平成 29 年 2 月 10 日

日本原子力発電株式会社

敦賀発電所 1 号炉廃止措置計画認可申請書の一部補正について

敦賀発電所 1 号炉廃止措置計画認可申請書  
(平成 28 年 2 月 12 日/廃室発第 158 号) の補正前後比較表

図5-1 廃止措置の主な手順

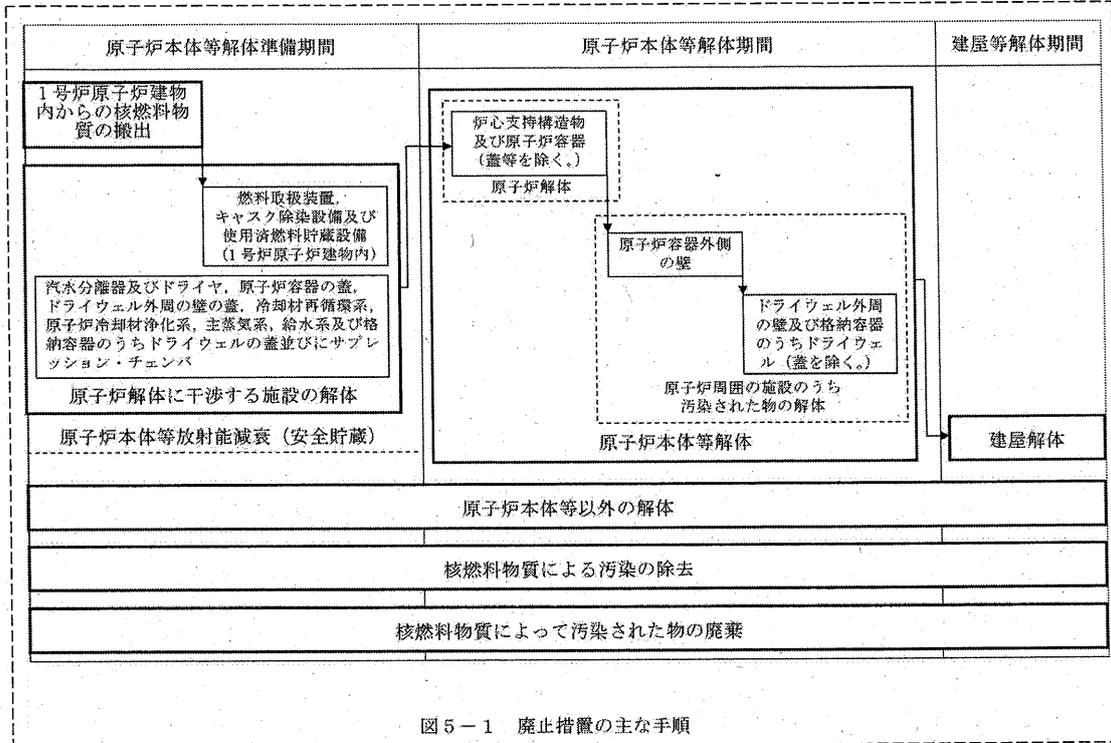
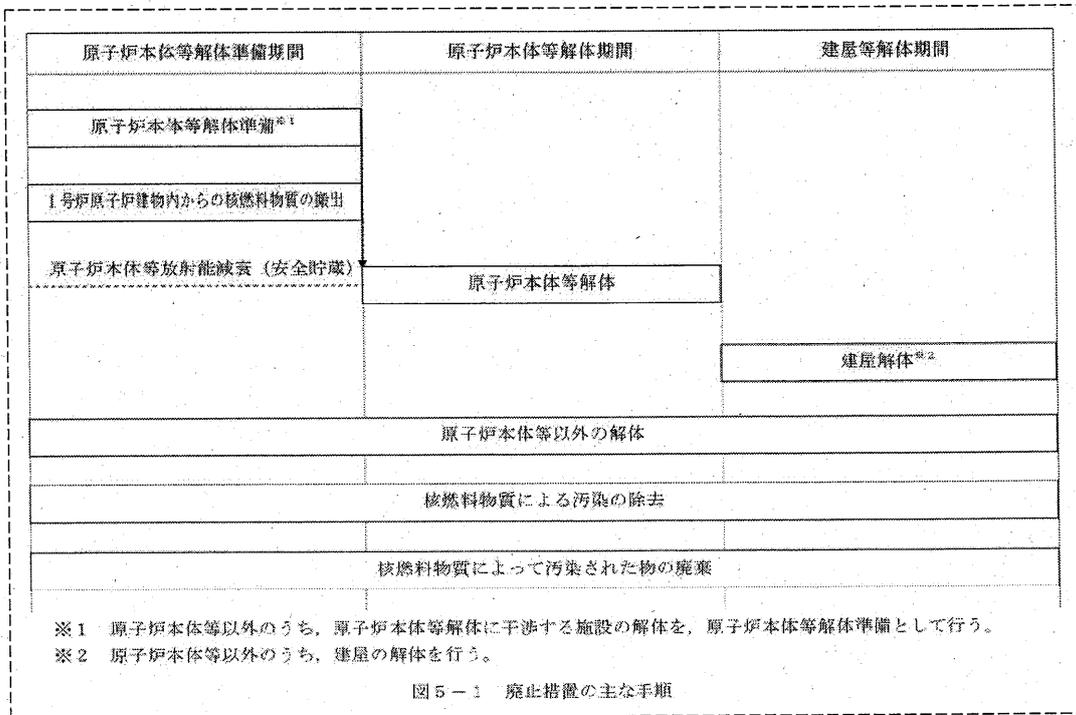
※1 原子炉本体等以外のうち、原子炉本体等解体に干渉する施設の解体を、原子炉本体等解体準備として行う。  
 ※2 原子炉本体等以外のうち、建屋の解体を行う。

図8-5 原子炉本体等解体準備期間、原子炉本体等解体期間及び建屋等解体期間の放射性固体廃棄物の処理処分フロー

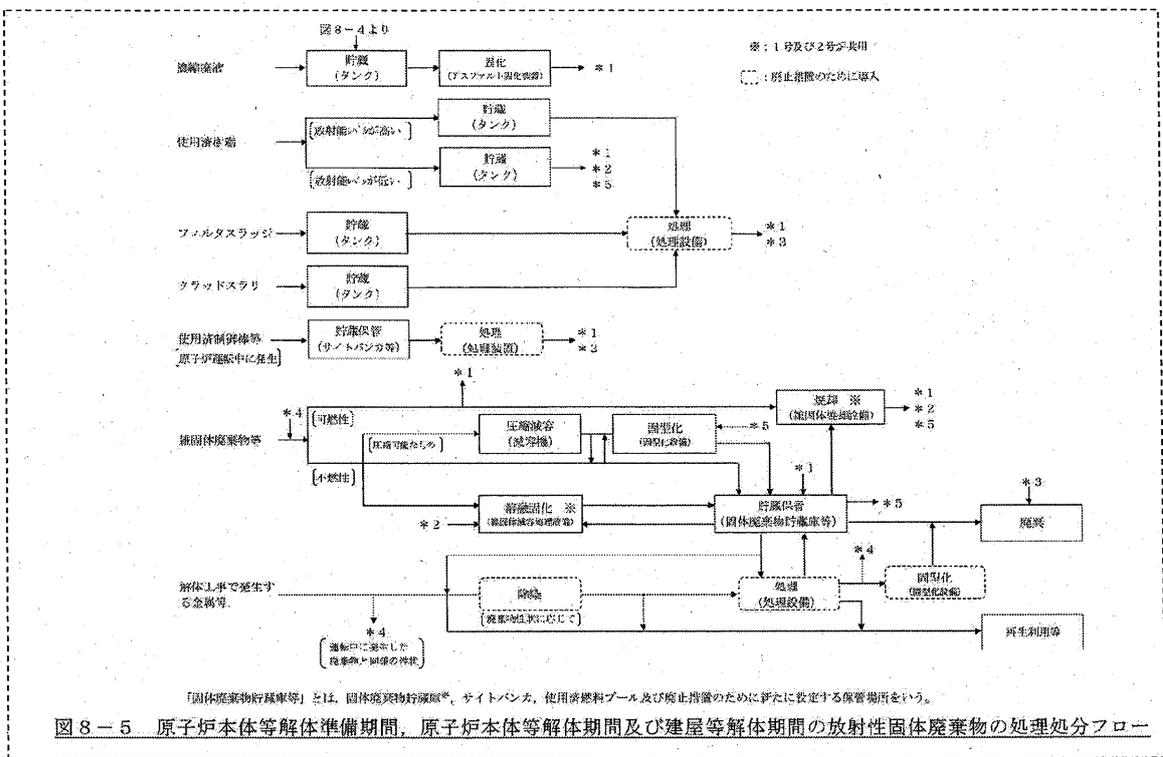
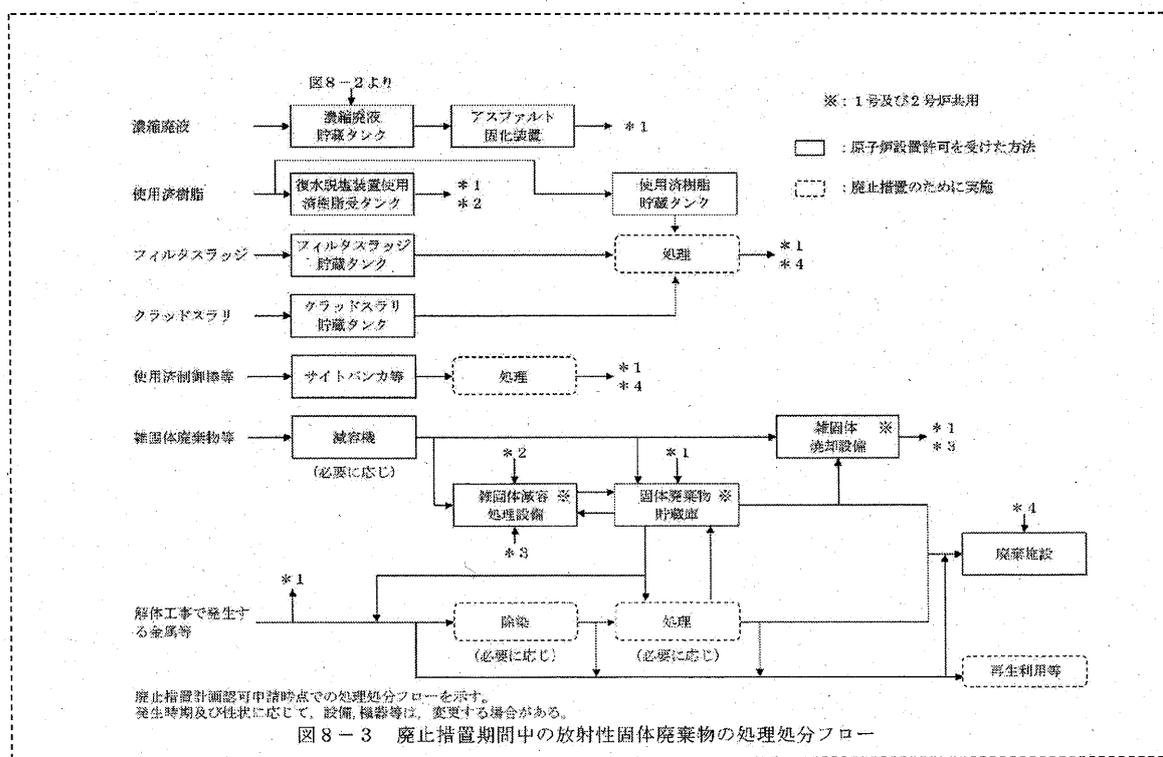
・廃棄物の処理方法  
の記載を追加
